改善箇所説明図

連節バスの原動機において、高圧燃料噴射パイプの強度が不足しているため当該パイプに亀裂が入り、燃料が漏れるものがある。そのため、そのままの状態で使用を続けると、最悪の場合、火災に至るおそれがある。

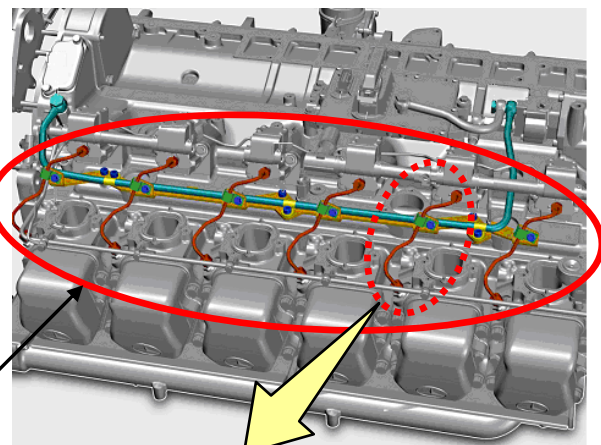
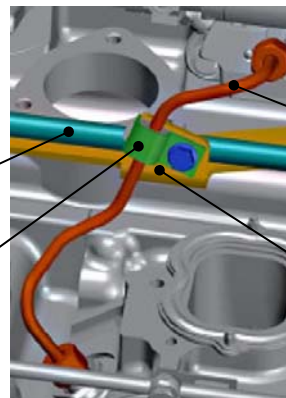
基準不適合発生箇所

燃料リターンパイプ

制振ダンパー：6ヶ所

高圧燃料噴射パイプ
：6本

制振ダンパー
取付金具

全車両、高圧燃料噴射パイプを対策品に交換するとともに、制振ダンパーを追加する。また、制振ダンパーの追加に伴い、制振ダンパーの取付金具を装着し、燃料リターンパイプを対策品と交換する。
